新竹縣政府工程查核代表照片表

工程名稱：新竹縣尖石鄉尖石國民小學 109-111 年教室耐震能力補強工程

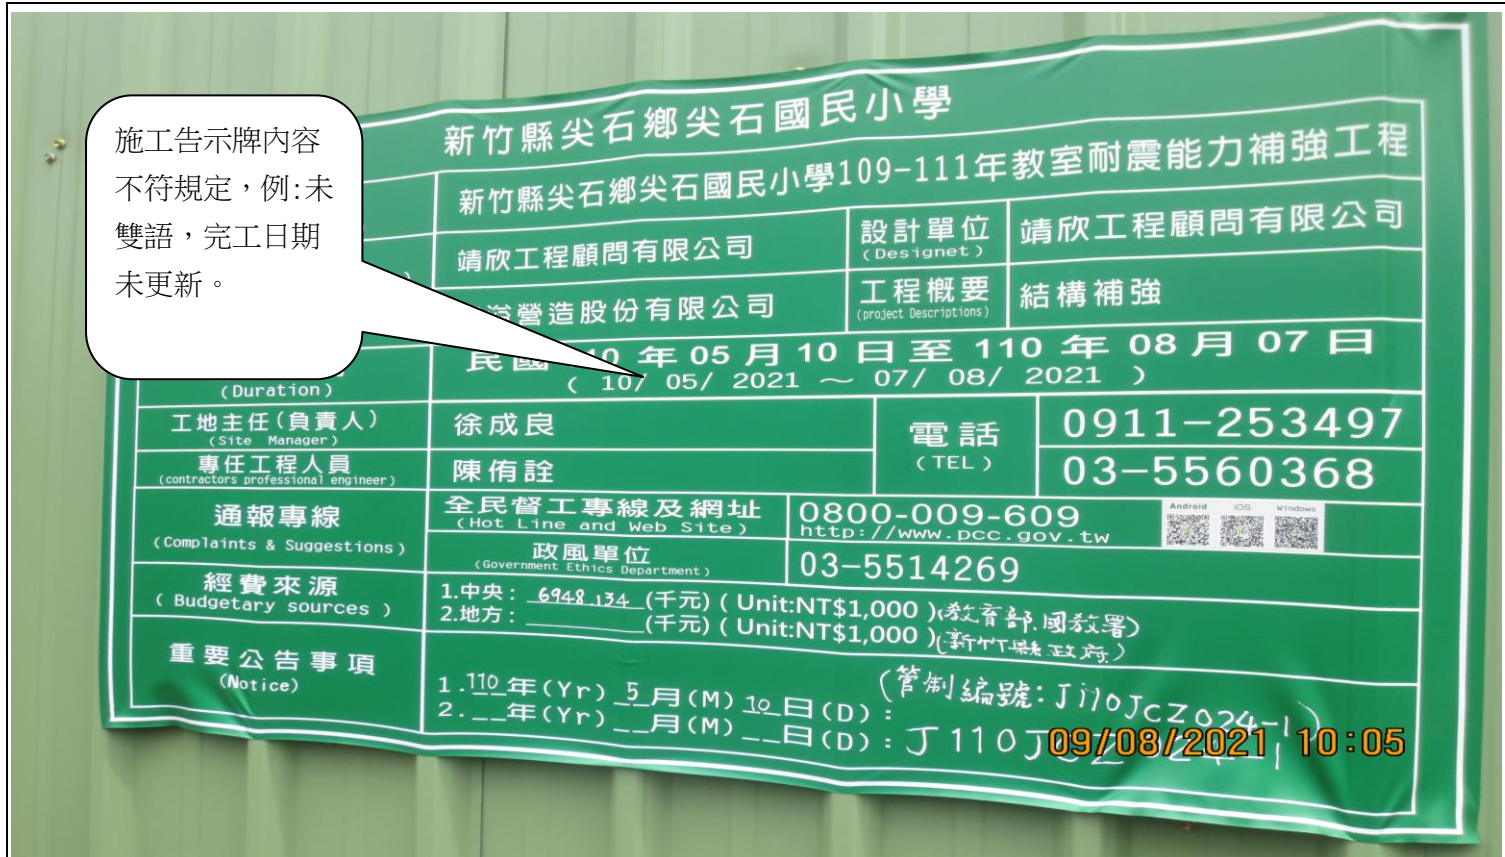
施工告示牌內容不符規定，例：未雙語，完工日期未更新。

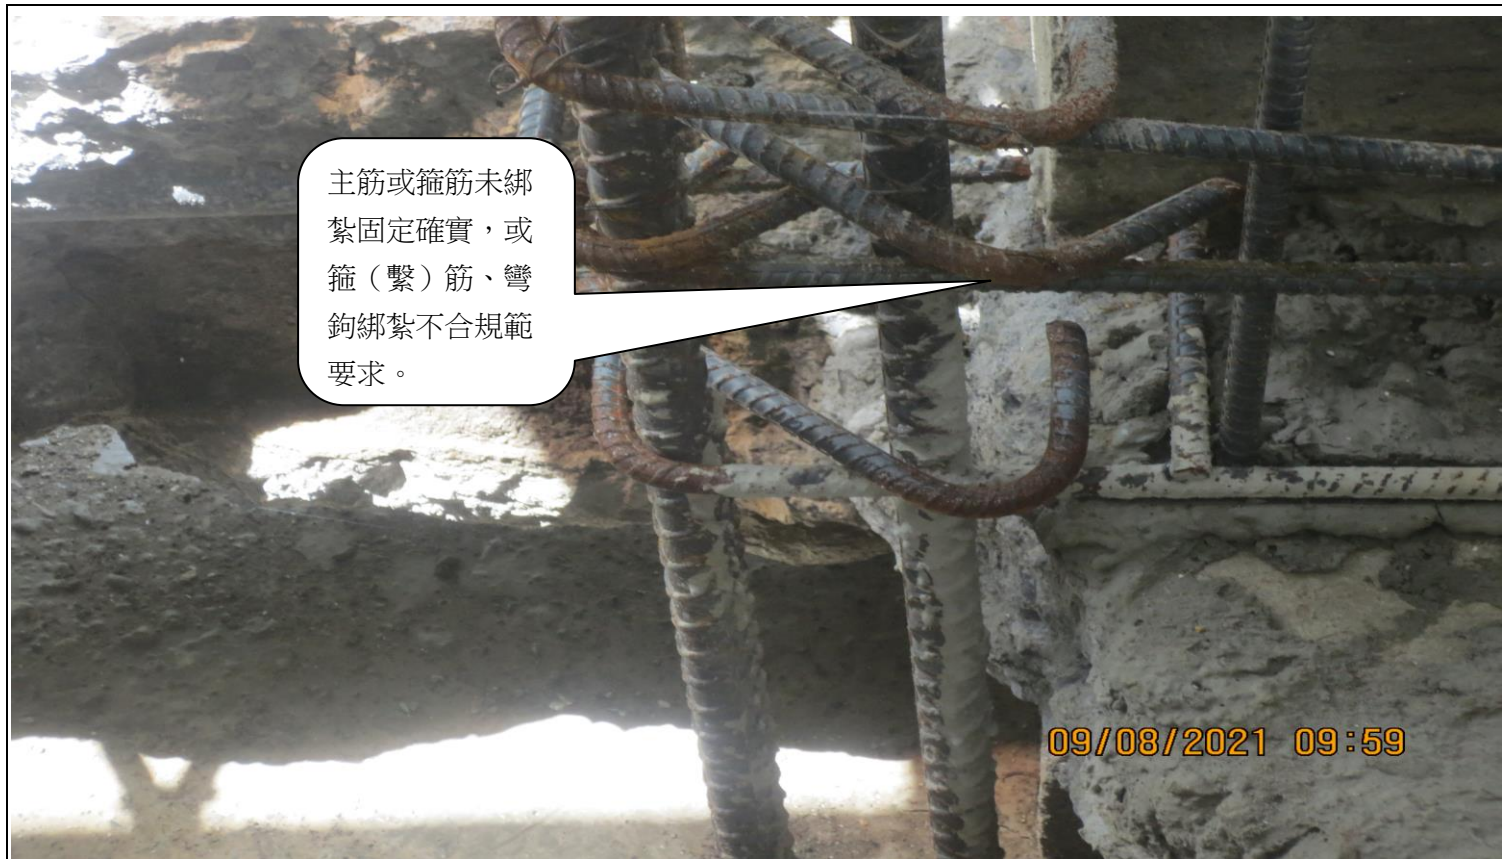
部分箍筋彎鉤角度未依圖說(90 度及 135 度)，請再全面檢視。
